MUNICÍPIO DE MATELÂNDIA

Ofício nº 21/2023-ADM/Eng.

REF.: OBAS DO LOTEAMENTO - AGROCAFEEIRA

Figura 02 - Área da proposta para a execução de melhora;

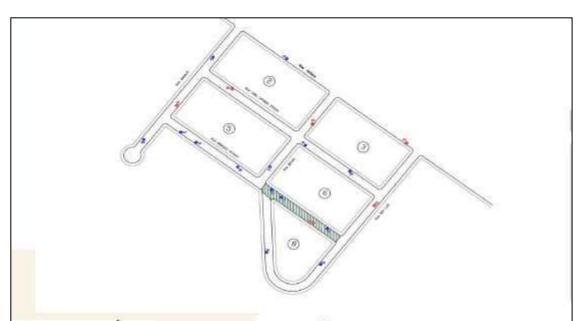
Ao Protocolo nº 109.154, apresentamos as considerações da Engenharia, devendo a Construmaq a se manifestar em relação a correção do local com espessuras insuficiente e também apresentar justificativa sobre a falta de uniformidade nas emendas do asfalto.

Na figura 02, demonstramos a área a ser executado a capa selante na pista por completa entre a quadra 06 e 08, área de 793,84 m², conforme figura 2, assim resultando na padronização da melhora visual.

Em relação as emendas e fissuras, o pavimento sofrem retração, isso se deve ao período da execução do pavimento, no local onde não se encontra em conformidade será corrigido através do serviço de tratamento de trincas e fissuras, conforme norma DNIT 083/2006 – ES.

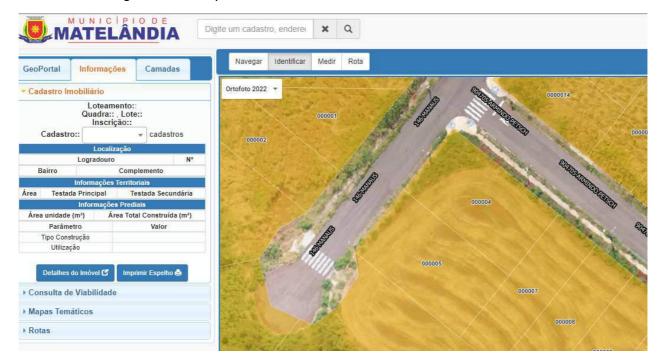
Foram realizadas vistorias durante o mês de maio/2023 no local, juntamente com os responsáveis pela obra, onde foi constatado que a rede de drenagem (bocas de lobo e manilhas) necessitam de serviço de limpeza e correções de problemas de execução.

- As caixas das bocas de lobo não possuem acabamento inclinado no fundo;
- A saída dos tubos (dentro da boca de lobo), não possuem abertura suficiente para entrada da água pluvial, sendo necessário ampliar este vão;
- Algumas manilhas e também caixas, possuem muita terra, que precisa ser retirada e realizada a verificação em relação ao correto escoamento da água pelas tubulações;
  - Algumas caixas precisam de substituição dos cavaletes e tampas;
- É preciso a execução das bandejas na entrada das bocas de lobo, para a correta entrada da água da chuva;
  - Alguns trechos de meio fios apresentam sinais de desgaste e falta de alinhamento;
- Nos trechos planos existe muita terra acumulada próximo aos meio fios, onde precisa ser realizada a limpeza para verificação do correto escoamento pela sarjeta e não possuir pontos com acúmulo de água parada.

Como mostrado nas fotos, existem adequações que precisam ser realizadas no Loteamento, visando a correção dos problemas identificados, para que o sistema de drenagem tenho um funcionamento compatível com a necessidade.

Em relação a estas situações, a empresa se prontificou a realizar a limpeza e as adequações necessárias. Sendo que após isso, deverá constatar a finalização dos mesmos.
